<申請の概要>

- 1号炉及び2号炉について、バッフルフォーマボルトの照射誘起型応力腐食割れの海外事例があること等から、予防保全対策として炉内構造物全体を最新設計のものに取り替える。

(2) 炉内構造物保管庫の設置

(3) タービン動補助給水ポンプの取替え

図1 取替後の炉内構造物の概要

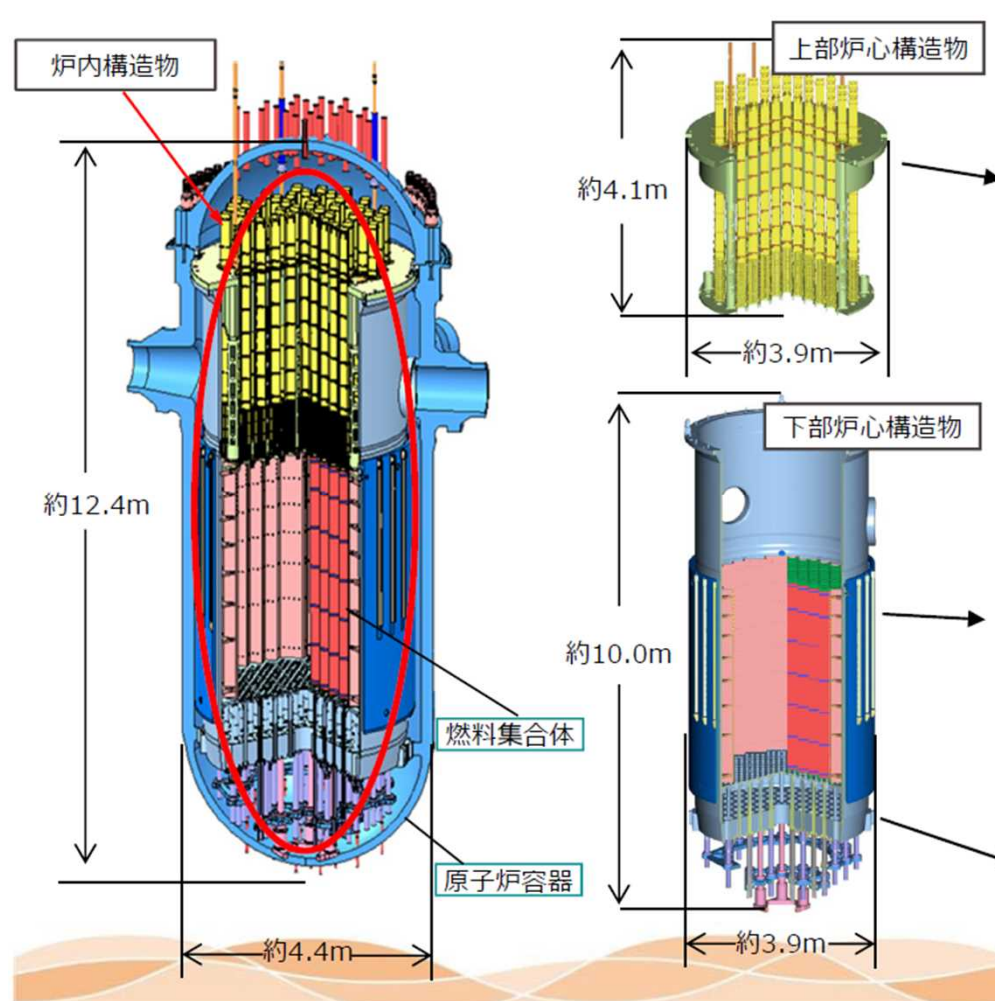
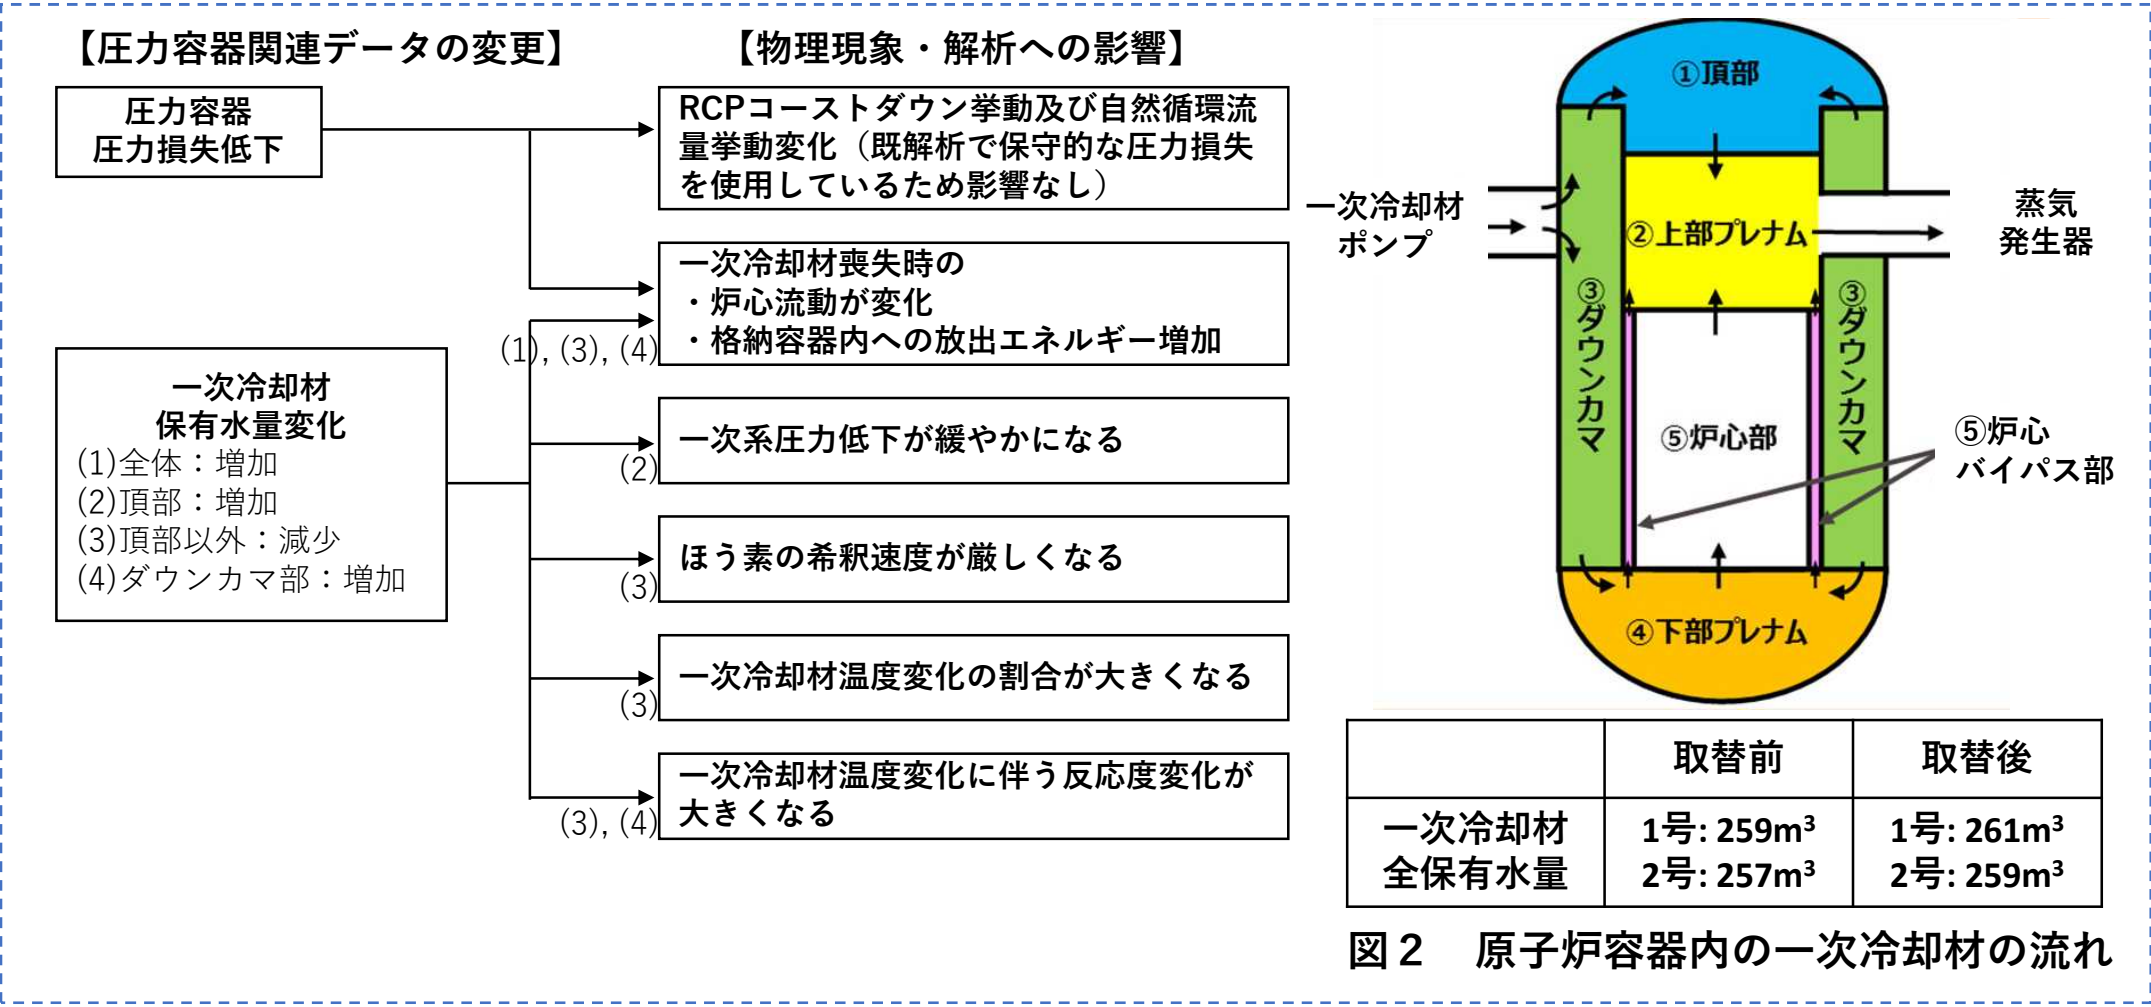
炉内構造物の取替え後においても、運転時の異常な過渡変化及び設計基準事故に対する解析及び評価を安全評価指針、気象指針等に基づき実施し、その結果が設置許可基準規則に掲げる要件を満たすよう設計する方針であることを確認。具体的には、ダウンカマ部の体積が増加（上記(4)）し、一次冷却材喪失後の炉心再冠水が炉内構造物の取替え前に比べて遅れることなどで、燃料被覆管最高温度が上昇する（1号炉：約1,084℃から約1,112℃）が、判断基準である1,200℃を超えないことなどを確認。

図5 タービン動補助給水ポンプ概要図

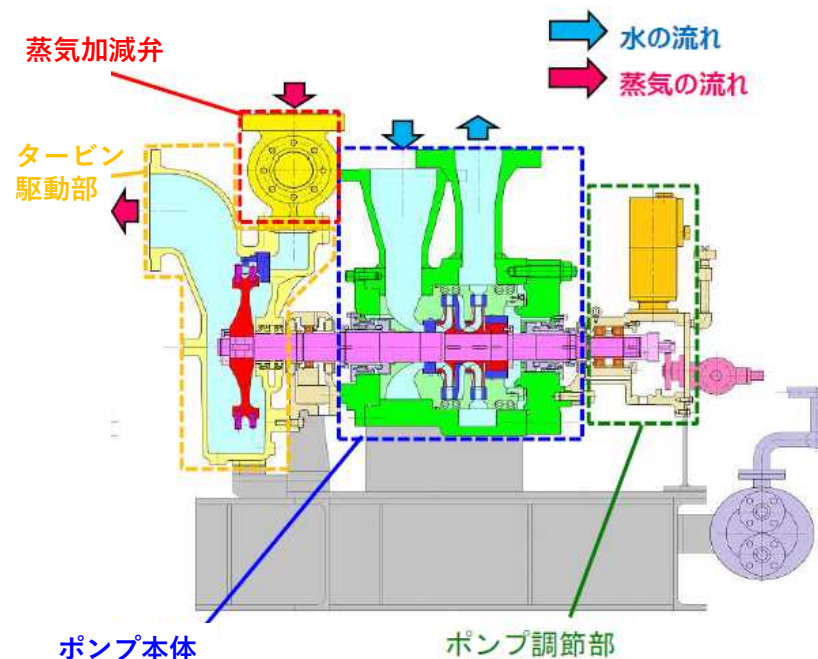
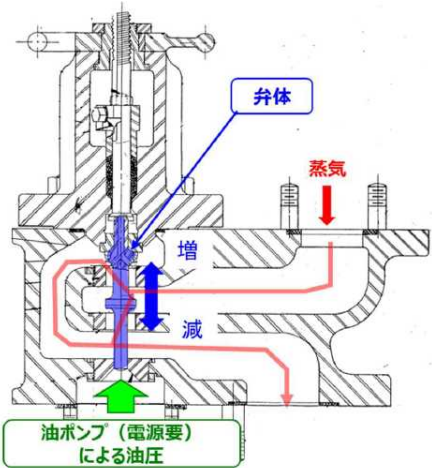
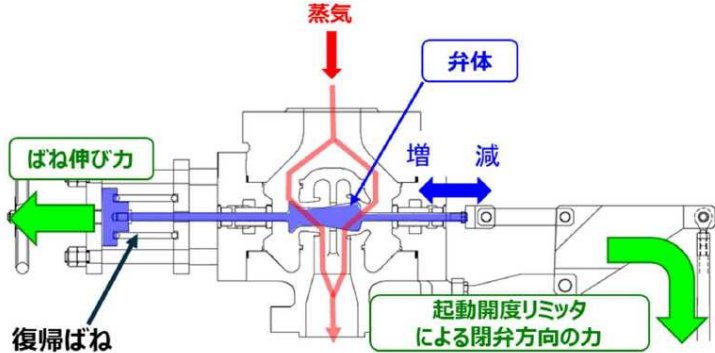
- 全電源喪失時に蒸気加減弁が閉となる設計から、開状態が維持される設計に変更する。
- 変更前は、全電源喪失時にタービン動補助給水ポンプを起動する際、現場で蒸気加減弁の人力による操作を行う必要があったが、変更後はこれを不要とする。

- 第45条及び第46条並びに重大事故等防止技術的能力基準1.2及び1.3関係（重大事故等対処設備及び手順等）
全電源喪失時のタービン動補助給水ポンプの起動手順について、変更前は1号炉及び2号炉では約34分、3号炉及び4号炉では約20分で実施するとしていたが、変更後は、現場での蒸気加減弁の人力による操作が不要となることから、1号炉及び2号炉では約32分、3号炉及び4号炉では約18分で実施するとしていることを確認。 5
